改善箇所説明図

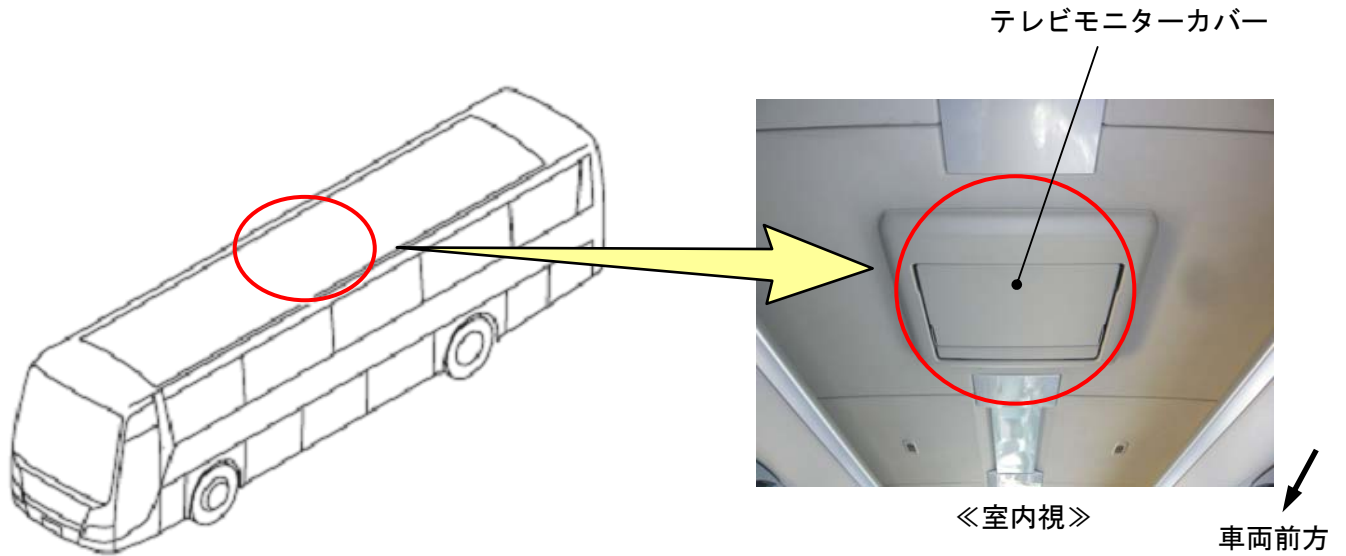
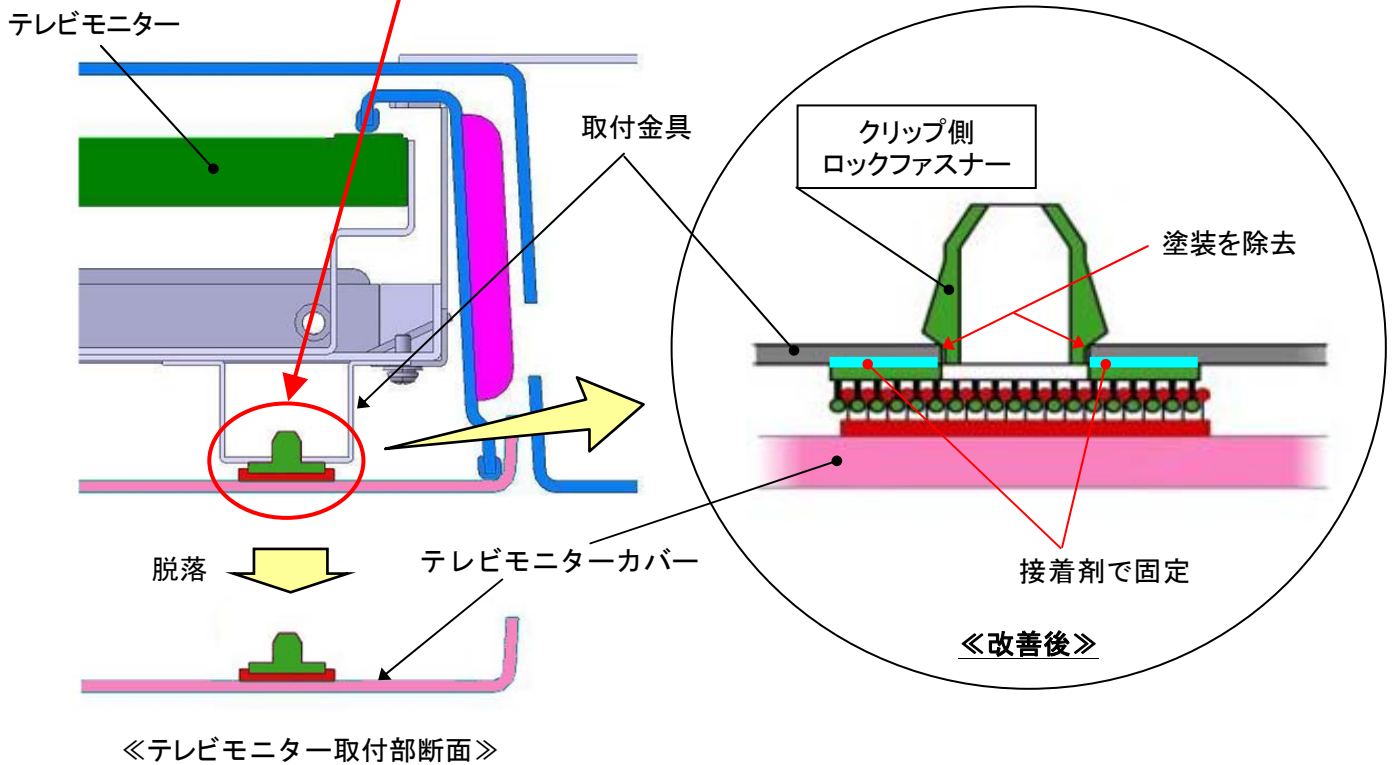
不具合発生箇所（全5箇所）

大型バスにおいて、車両中央部の天井に設置されたテレビモニターカバーの固定方法が不適切なため、走行中の振動が加わると、テレビモニターカバーが脱落するおそれがある。

全車両、車両中央部のテレビモニターカバーを保持しているロックファスナークリップ穴の塗装を除去し、クリップ側のロックファスナーを新品に交換して接着剤で取付金具に固定する。

注：□ は、交換部品を示す。
